質 問 回 答 書 (1002-1)

質問対象の工事番号	病建工 第1号
質問対象の工事名	市立秋田総合病院新病院建設工事

市立秋田総合病院新病院建設室

質問回答月日：令和元年10月10日

1002-1 質疑42-追加資料

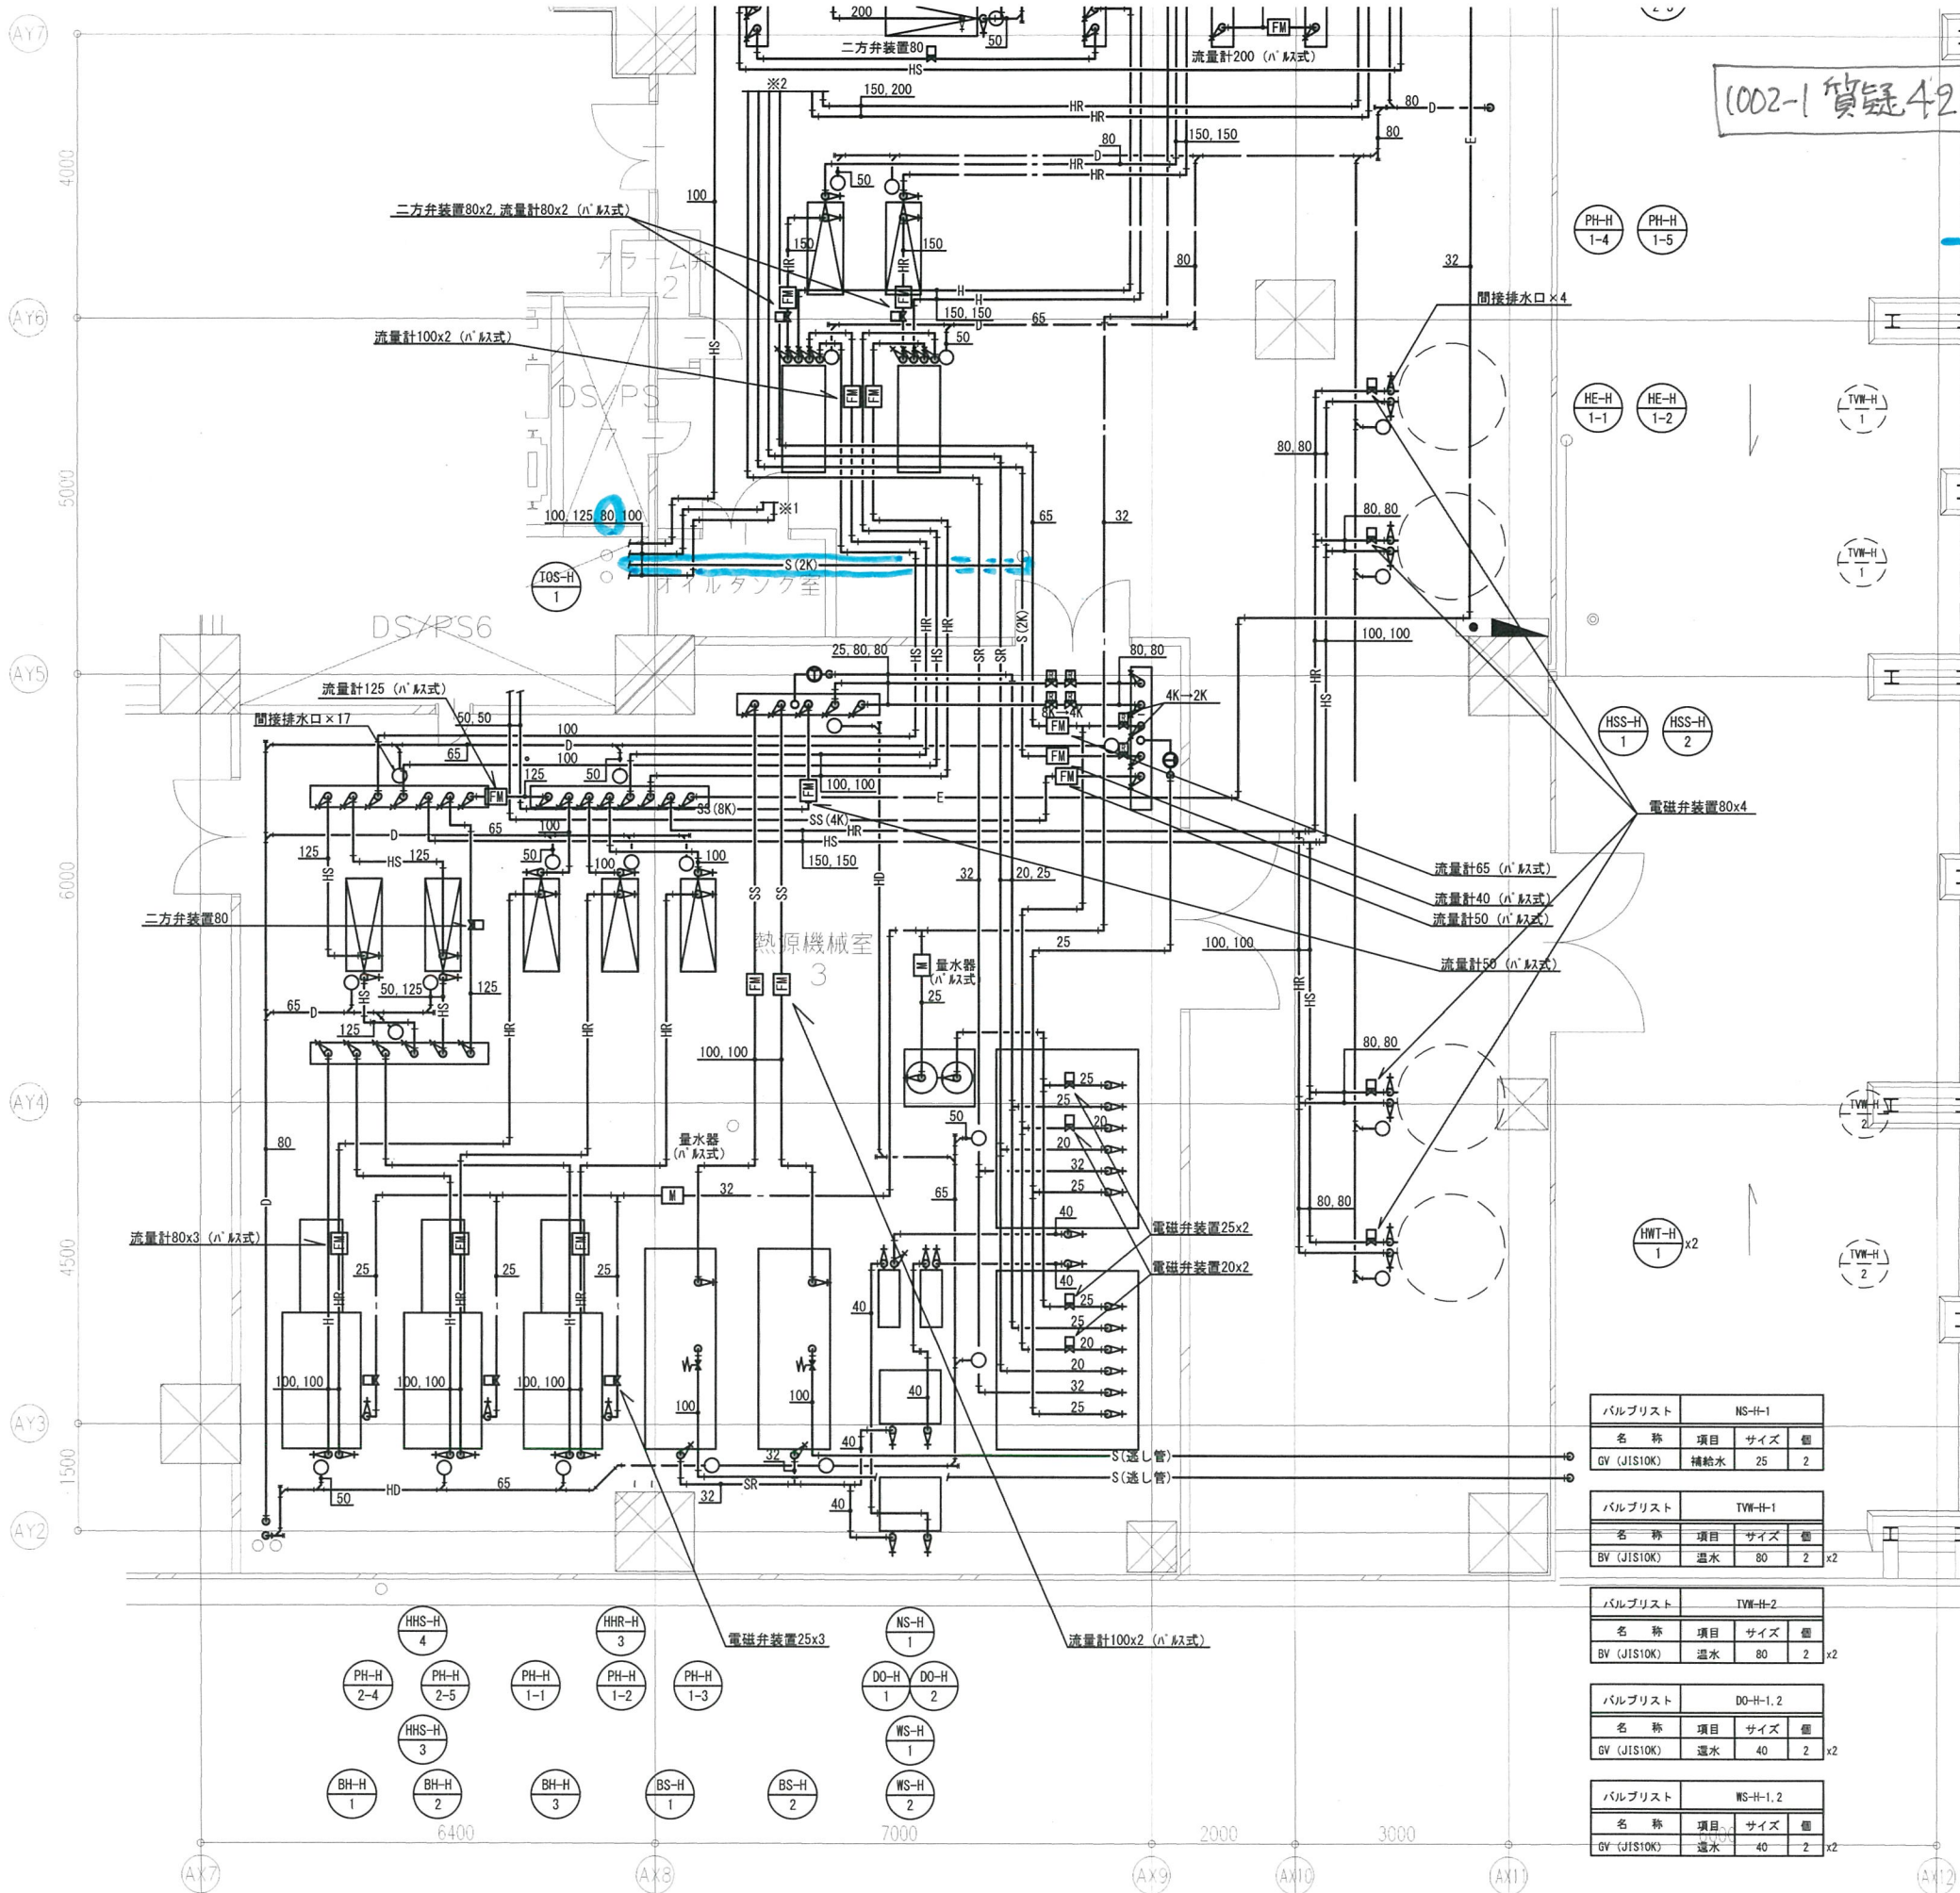
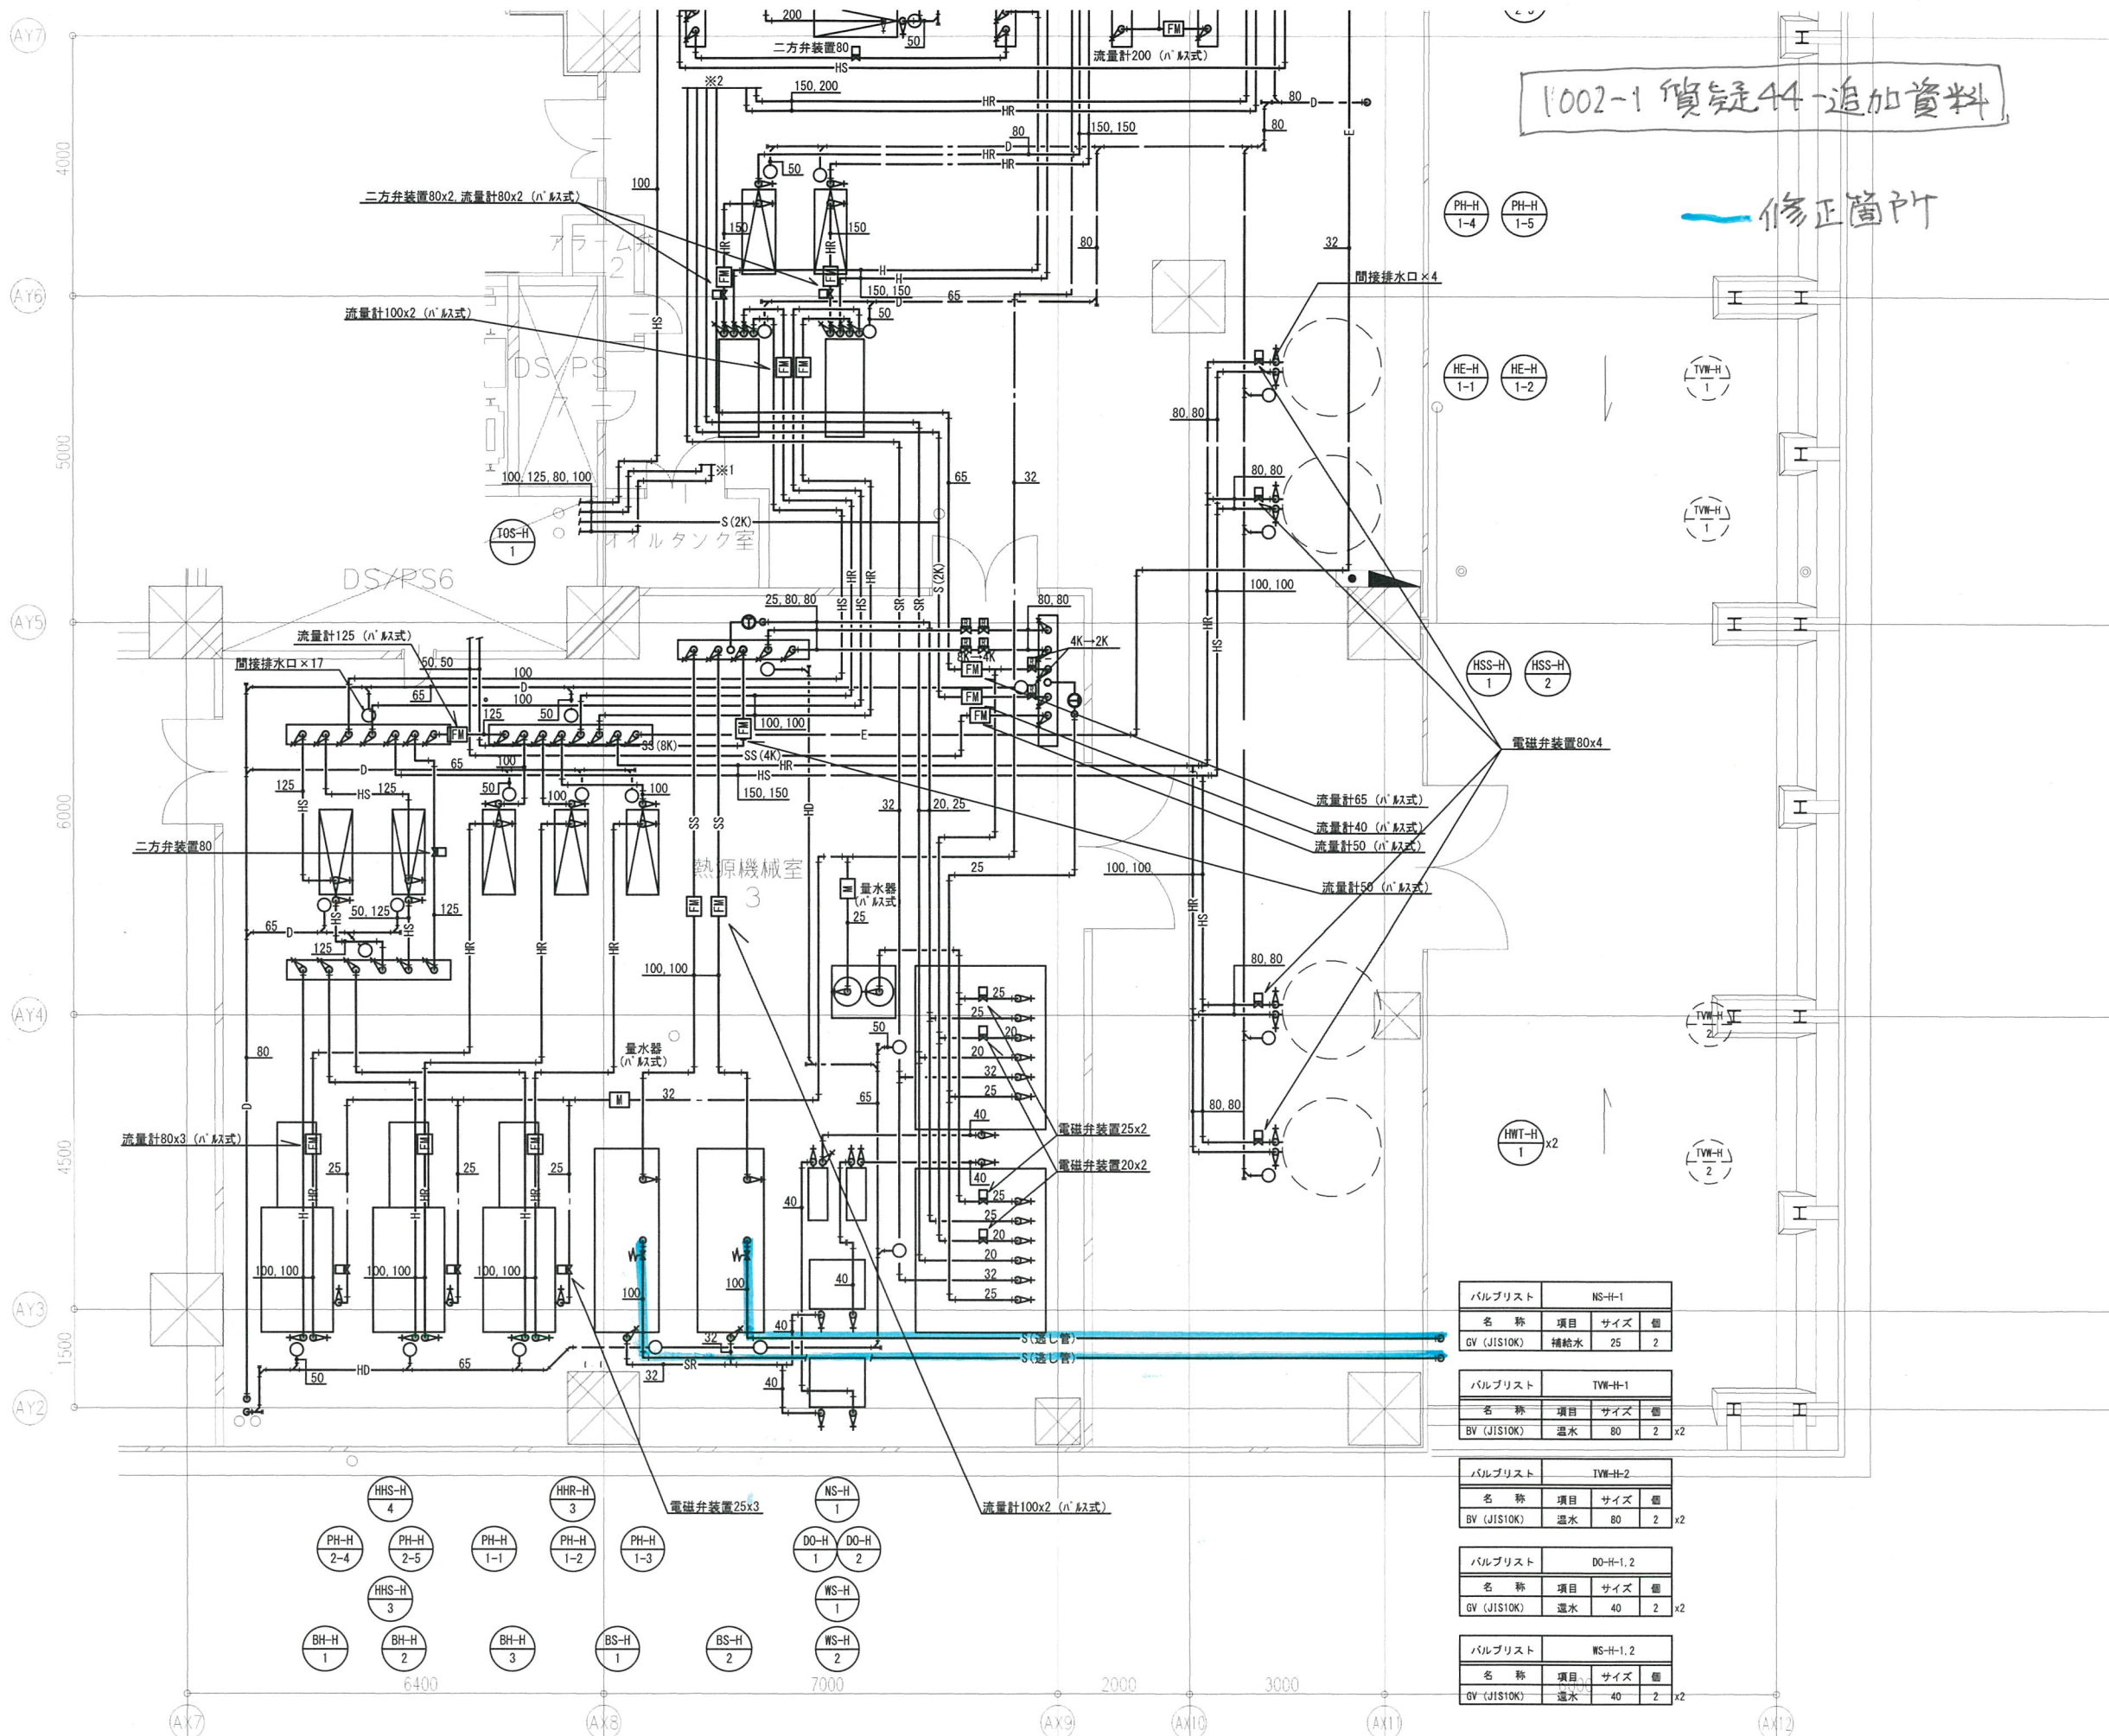
No.	質 問	回 答
42	図面AC-F-019においてDS/PS6内で80Aの2k蒸気を立ち下げのように記載されておりますが、G-202図のHSS-H-2の蒸気ヘッダーの取出管に80Aが無く、管蒸気機械室内の分岐が記載されておらず、80Aの取出し箇所が不明です。80A分岐取出しを記載した図面を配布願います。	修正図を添付します。 (1002-1質疑42-追加資料参照)
43	図面AC-G-202において蒸気管に流量計(パルス式)を取付けるように記載されておりますが、計装図及び中央管理点入出力一覧表に記載がありません。流量計の取付けは無いと考えて宜しいでしょうか	流量計を取り付けるものとし、流量計及び管理点数を見込んでください。
44	図面AC-G-202において蒸気管に安全弁を取付けるように記載されておりますが逃し管の記載がありません。放出先が不明ですので逃し管が記載された図面を配布願います。	修正図を添付します。 (1002-1質疑44追加資料参照)
45	図面AC-G-202においてバルブリストにおいて蒸気ヘッダーに水抜き管と仕切弁を取付けるように記載されており、蒸気トラップ、還水管の記載がございません。配管図通りに見積計上して宜しいでしょうか。	蒸気トラップ、還水配管を見込んでください。
46	図面AC-G-202において温水発生機からヘッダーを経て貯湯槽へ温水を供給しておりますが、温水発生機の温度条件が機器表(B-002図)で60℃～75℃となっておりますが、貯湯槽の機器表(PL-B-001図)では温水入口温度80℃と記載されております。設計図通りの機器仕様で見積り計上すると考えて宜しいでしょうか。	貯湯槽は65℃使用で、温水入口温度を75℃に訂正します。その他仕様は機器表の通りとします。
47	図面PL-C-005において配置図に『おのぶの井戸復元工事』と記載されておりますが、詳細が不明です。金抜き設計書の内容で見積り計上して宜しいでしょうか。	既設おのぶの井戸はPL-C-005の◇7付近にあり、新設後も同井戸を利用します。撤去範囲は復元部分である、ポンプ(ボックス共)・ポリタンク・ボールタップ・湧水樋で、◇7の近傍擁壁上部にあります(おのぶの井戸復元工事の断面図参照) 新設する復元部分は、□3-3付近です。

修正箇所
